RAPPORT DE CONTROLE D'INSTALLATION ÉLECTRIQUE DOMESTIQUE

45.745

Avenue Kersbeek 24 1090 Forest Belgique

Visite périodique (Livre 1 6.5)

Tableau 1

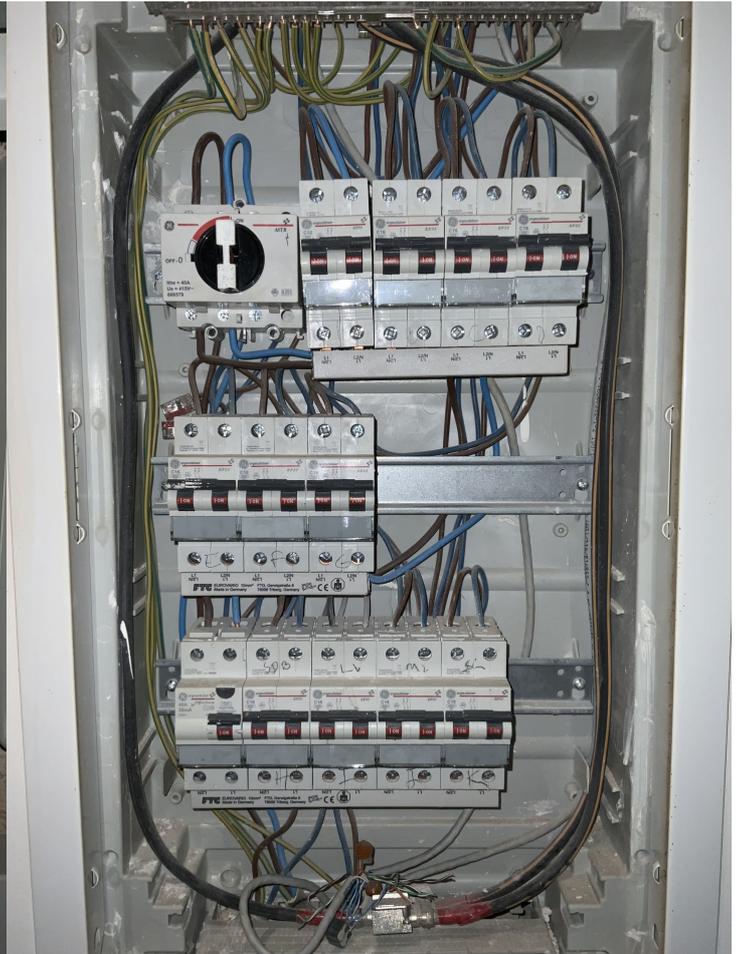
Libellé	Paragraphe
Prévoir le(s) schéma(s) unifilaire(s) de l'installation.	L1: 3.1.2.; 9.1.1; 9.1.2
Prévoir le(s) schéma(s) de position de l'installation.	L1: 9.1.2.
Le pictogramme "danger électrique" doit être apposé de façon durable sur le tableau.	
Fixer la (les) canalisation(s) au moyen d'attaches adaptées.	L1: 5.2.2.; 5.2.9.5.
